# **Fijación de Peajes y Compensaciones para los Sistemas Secundarios de Transmisión y Sistemas Complementarios de Transmisión**

*periodo mayo 2025- abril 2029*

*(Publicación)*

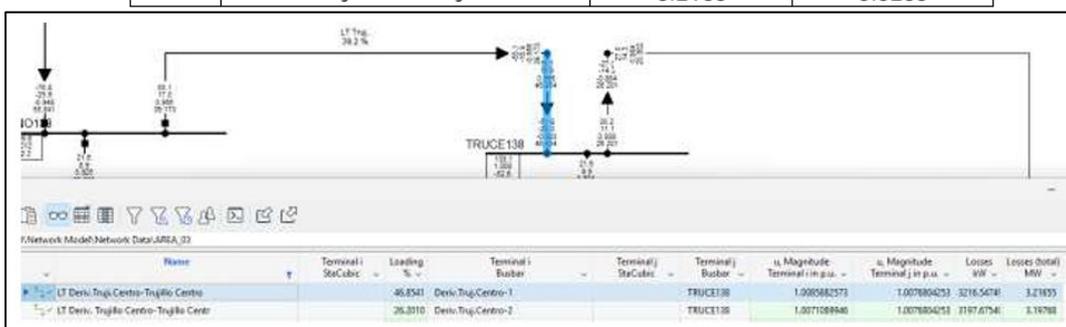
HIDRANDINA señala que, se ha identificado un error material en el traslado de los resultados de las simulaciones del modelo DigSilent hacia las hojas de cálculo utilizadas para la determinación de los Factores de Pérdidas Medias.

Que, durante la revisión de los archivos proporcionados y la comparación con los reportes del modelo DigSilent, se ha constatado que existen inconsistencias entre los valores de pérdidas registrados en el modelo de simulación y los valores consignados en las hojas de cálculo finales, lo cual impacta directamente en el cálculo de los factores de pérdidas.

Además, menciona que, este tipo de error tiene efectos importantes, ya que las pérdidas de carga constituyen un insumo clave para determinar correctamente los factores aplicables a cada sistema y, en consecuencia, afectan la correcta asignación de los costos asociados al uso de las redes de transmisión.

Diagrama unifilar aprobado por el COES en el EPO

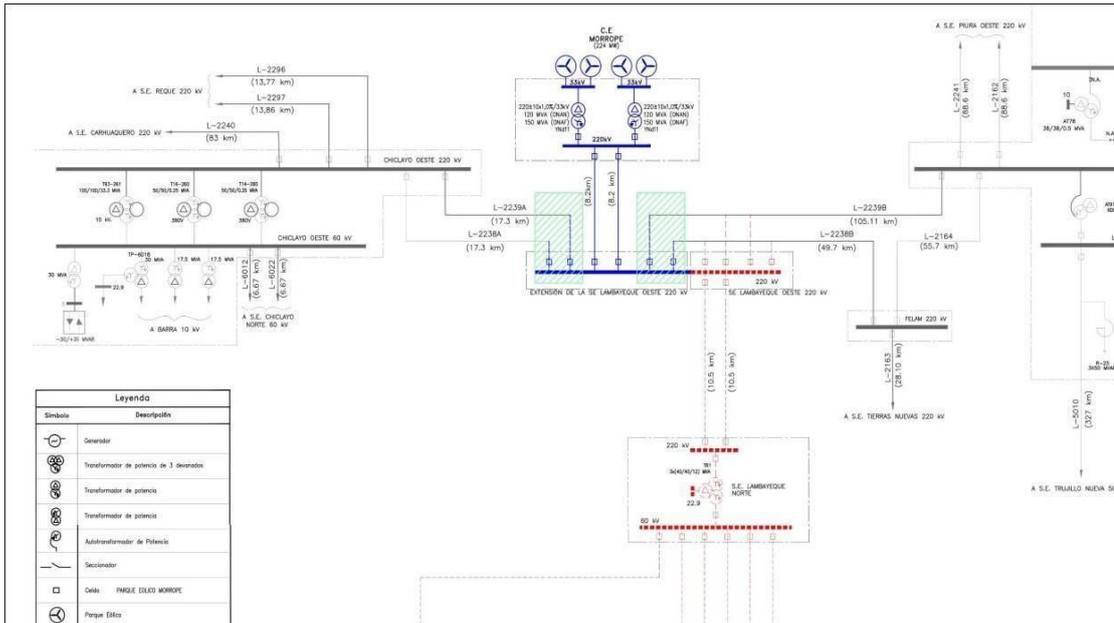
En consecuencia, el modelo no está reflejando correctamente el punto de conexión proyectado de la C.E. Mórrope, lo que impacta en la precisión del cálculo y en la determinación del monto correspondiente bajo el criterio de "Beneficio Económico", al ubicar la central en un nodo incorrecto.

En el siguiente diagrama unifilar, se muestra la correcta configuración para el proyecto C.E. Mórrope, donde su punto de conexión está en la SE Lambayeque Oeste 220 kV:

Figura 1. SST Chiclayo Oeste – Carhuaquero

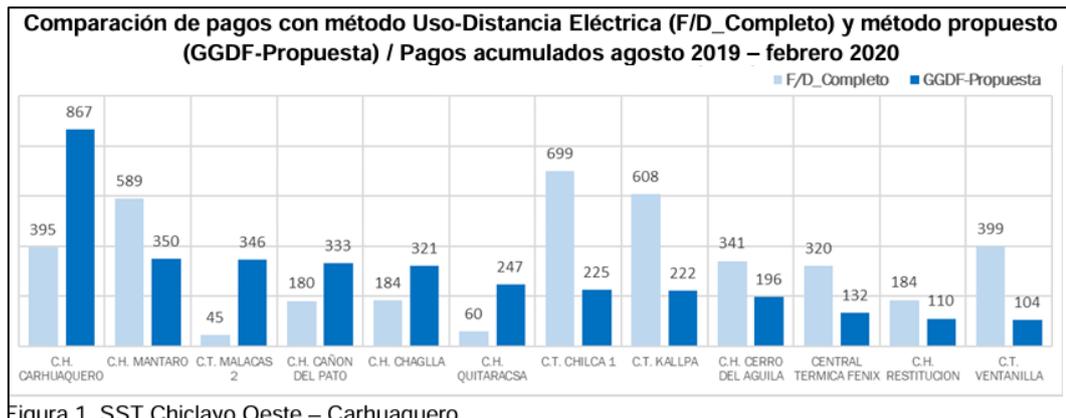
Finalmente, ENGIE sostiene que, en los siguientes gráficos se muestra una comparación de los pagos asignados a las centrales de generación del SEIN, por el uso de algunos SSTG, aplicando el método Uso- Distancia eléctrica actual y el método GGDF propuesto, que si refleja el Uso que hacen los generadores de los enlaces de transmisión. En dichos gráficos se puede observar la magnitud del problema que generará la aplicación completa del método Uso-Distancia Eléctrica a partir del 01/05/2021. Los pagos son los acumulados en el periodo agosto 2019 – febrero 2020 y fueron determinados con las inyecciones y retiros mensuales reales y la red de transmisión utilizada por el COES para determinar las distancias eléctricas para la aplicación del método Uso-Distancia eléctrica.

Figura 5. SST Azángaro - San Gabán

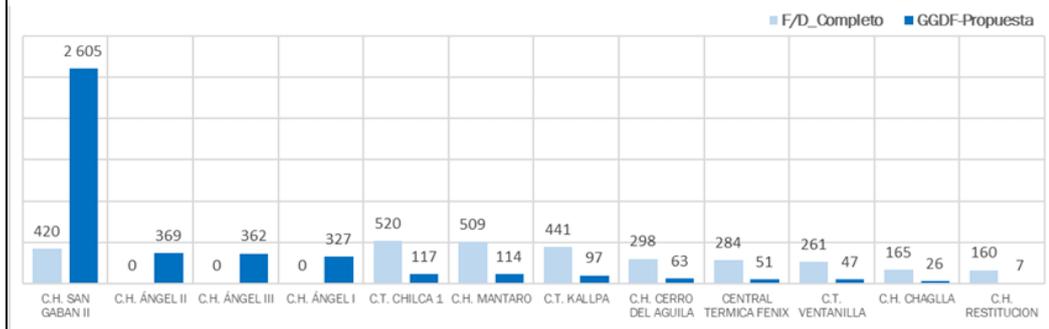
ENGIE menciona que el método Uso-Distancia Eléctrica establecido en la norma “Procedimiento para la Asignación de Responsabilidad de Pago de los SST y SCT”, aprobada mediante Resolución N° 164-2016-OS/CD (en adelante, el “Procedimiento para la Asignación de Responsabilidad de Pago”), que se empleará completamente para el Reparto de la Asignación de Pagos entre Generadores por el Criterio de Uso a partir del 01/05/2021 genera resultados ilógicos ya que las compensaciones asignadas a los generadores no reflejan el

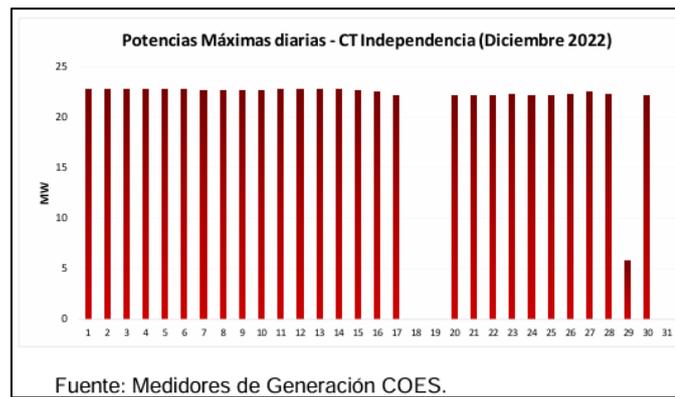
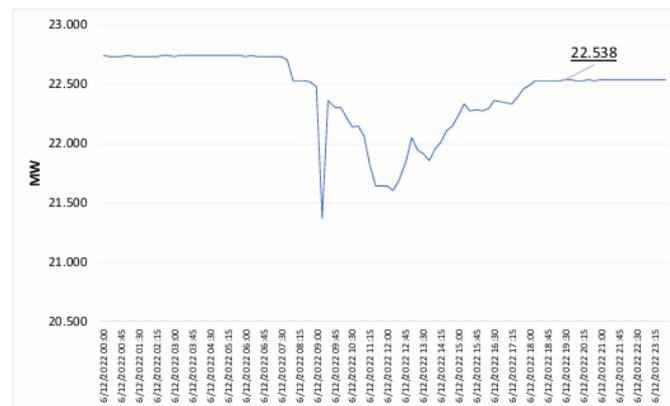
Con base en dicha normativa, la Central Térmica Independencia, de tecnología a gas natural, califica plenamente para ser considerada en la determinación de los factores de pérdidas, dado que:

- Su régimen de inyección es estable a lo largo del año. Los registros de medición correspondientes al año 2022, en la barra de 60 kV de la SET Independencia, muestran una producción continua promedio de 8 MW, lo que evidencia la constancia de su inyección durante todo el año.

- Durante el día de máxima demanda del SEIN, registrado el 06 de diciembre de 2022 a las 19:30 horas, la Central Térmica Independencia registró una potencia inyectada de 22,538 MW, reflejando claramente su aporte efectivo al sistema.

Por lo que ELECTRO DUNAS solicita revisar y corregir el cálculo de los factores de pérdidas medias, incorporando correctamente la inyección de potencia registrada de 22,538 MW para la Central Térmica Independencia en el Área 8, conforme a lo establecido en la NORMA TARIFAS y sustentado en los registros de medición disponibles en la web del COES.

**Gráfica N° 2. Porcentaje tomando costos de columna "AA"**

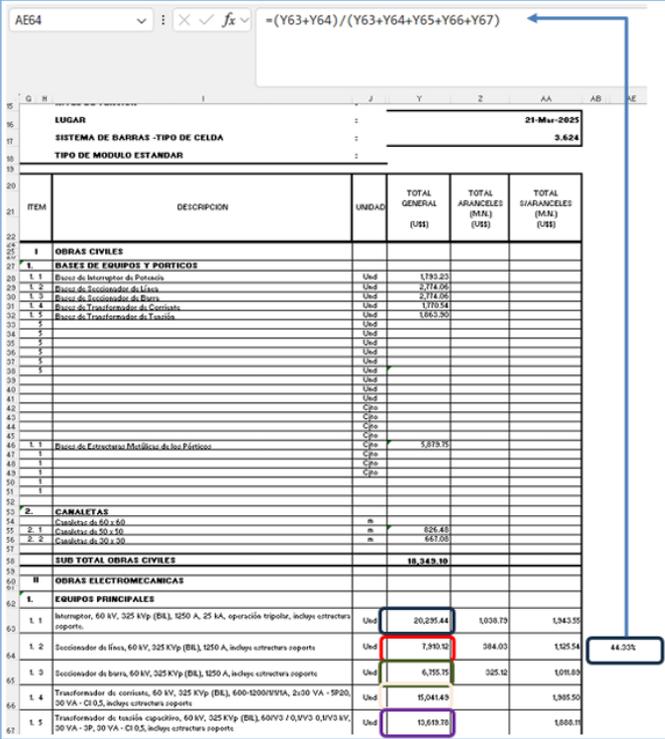
CVC ENERGÍA señala que, en el numeral 5.4.2.1.4 del Informe N° 097-2025-GRT que sustenta la Resolución N° 025-2025-OS/CD, se mencionan los equipos instalados en la SET Pampa Pañalá (Interruptor y Seccionador de Línea) y la asignación de pago de 38,58% del valor de la celda de línea a favor de CVC ENERGÍA (indicado en valor sin fórmula para hacer una trazabilidad). Al revisar la hoja "Form Celdas" del Excel "062-2021 Nuevos Módulos\_PP.xlsx" contenida en la carpeta 4.1 "Inversiones" se puede apreciar que el porcentaje de 38,58% se obtiene sólo considerando costos en moneda nacional e inclusive sin aranceles, tal como se evidencia en la siguiente gráfica.

Al respecto, se verifica que hubo un error material al momento de la selección de celdas; dado que, se consideró la columna "Total Sin Aranceles" cuando se debió escoger la columna "Total General". Por lo tanto, el peso que le corresponde a COELVISAC es de 44,33%.

Por las razones explicadas en el análisis anterior, se acoge esta opinión.

Figura 1. Extracto del Informe Técnico

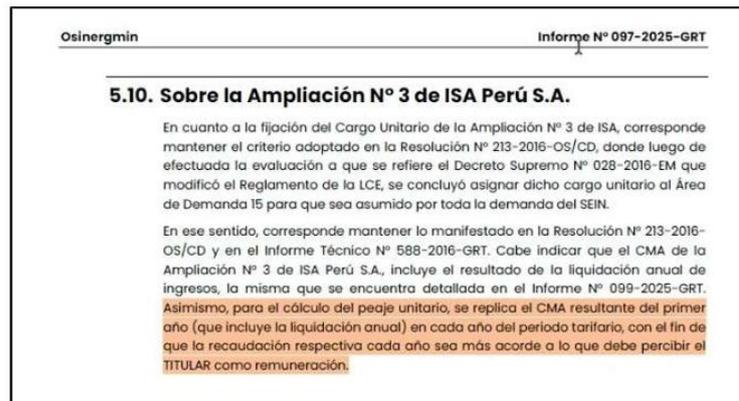
Como sustento, ISA PERÚ indica que, en el Informe 097-2025-GRT (ver Fig. 1), en la última oración del párrafo 2 del ítem 5.10, se menciona la propuesta de modificar el cálculo del peaje unitario de ISA PERÚ, el cual se ha aplicado a otros contratos como es el caso de los Contratos SCT, a quienes se ha aplicado este criterio sin aviso visible ni explicación clara como un caso especial o modificación de criterio.

Asimismo, ISA PERÚ señala que este criterio/metodología carece de un sustento económico y normativo, y que no se han evaluado sus impactos, en este caso, para ISA PERÚ Ampliación N° 3 se observa una afectación directa a los ingresos con una reducción de hasta un 70% en la facturación mensual, lo que impacta significativamente el flujo de caja y los resultados financieros de los titulares de transmisión de los proyectos.

Figura 2. Archivos de cálculo del presente Proyecto de Resolución.

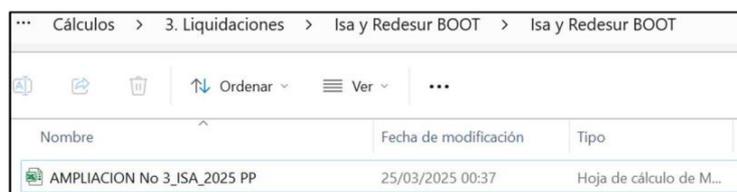
ISA PERÚ opina que, respecto de los montos utilizados y emitidos en el presente Proyecto de Resolución referente a los montos de facturación de todos los archivos de la carpeta "Isa y Redesur BOOT" (como se muestra en la imagen), se solicita revisar y verificar los montos que se están tomando ya que varios se diferencian con los reales facturados.

Figura 3. Hoja "SCT" dónde se emplea de manera incorrecta el factor

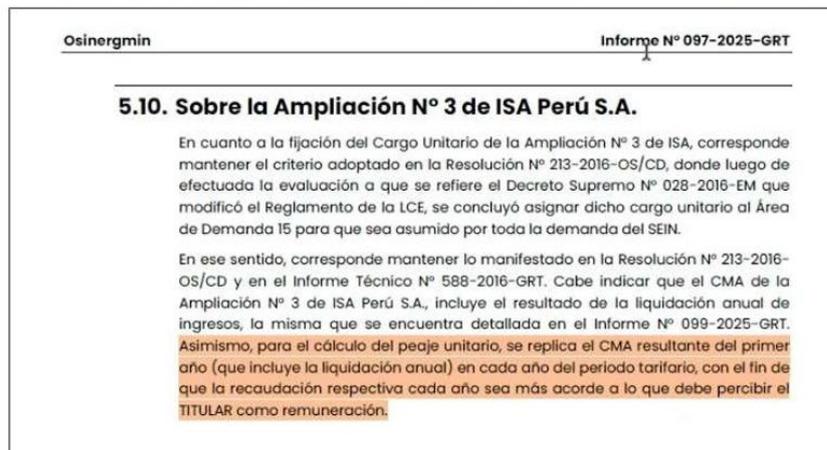
Particularmente, en la última oración del párrafo 2 del ítem 5.10 del Informe N° 097-2025-GRT (ver Fig. 3), se menciona una propuesta de modificación en el cálculo de las liquidaciones anuales de ISA Perú, sin que se haya notificado de manera clara ni explicado como un caso especial o modificación de criterio en la formulación de manera clara su aplicación e impactos en el informe y resolución tarifaria.

REP menciona que dicha modificación no cuenta con sustento económico ni normativo y, además, no se ha evaluado su impacto. Adicionalmente, esta misma metodología ha sido aplicada a otros contratos, como los de SCT FRIMO, SCT Orcotuna, SCT Independencia – Ica, SCT Chincha y SCT Nazca, entre otros, sin que ello haya sido debidamente señalado ni explicado de manera clara y precisa.

Cuadro N° 1: Instalaciones de transmisión no consideradas, para la determinación de los factores de pérdidas

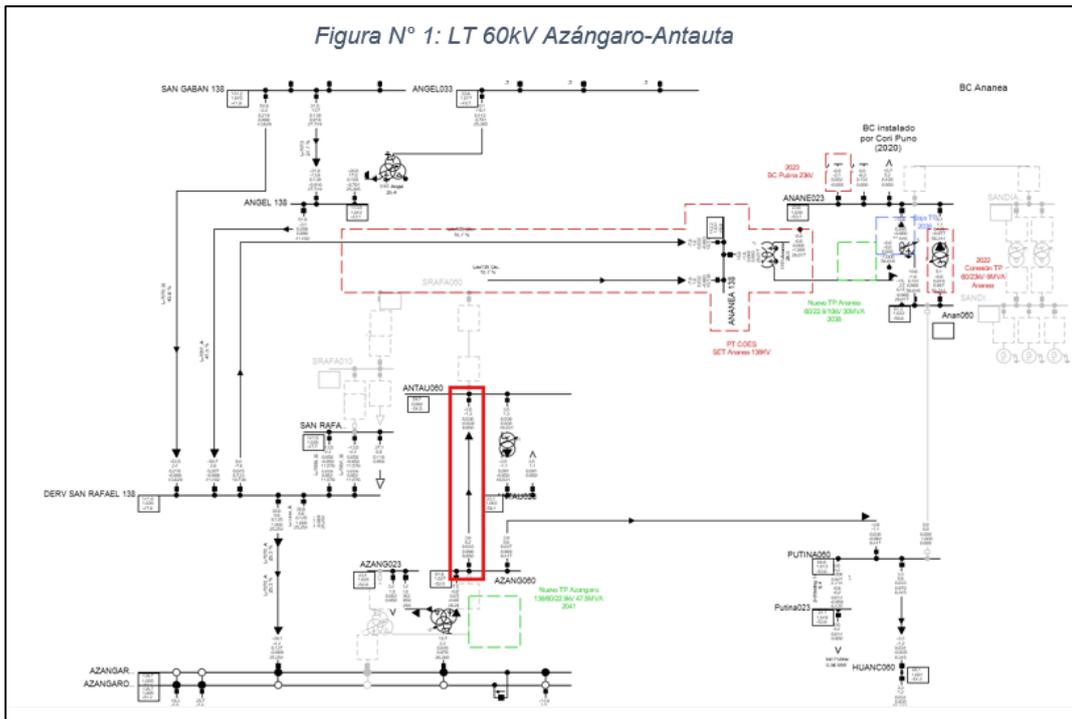
ELECTROPUNO señala que, revisado el archivo “F\_500\_FactPerd\_AD11.xls” en las hojas denominadas “BD\_Sein\_trafo”, “BD\_Sist\_trafo”, “BD\_Sein\_lineas” y “BD\_Sist\_lineas”, se observa que Osinerghmin no incluye las instalaciones de transmisión que se indican en el cuadro N° 1 y sus correspondientes pérdidas técnicas, las mismas que se encuentran incluidas en los flujos de potencia del modelamiento “BD PI 25-29 SEIN-GRT - AD11.pfd”.
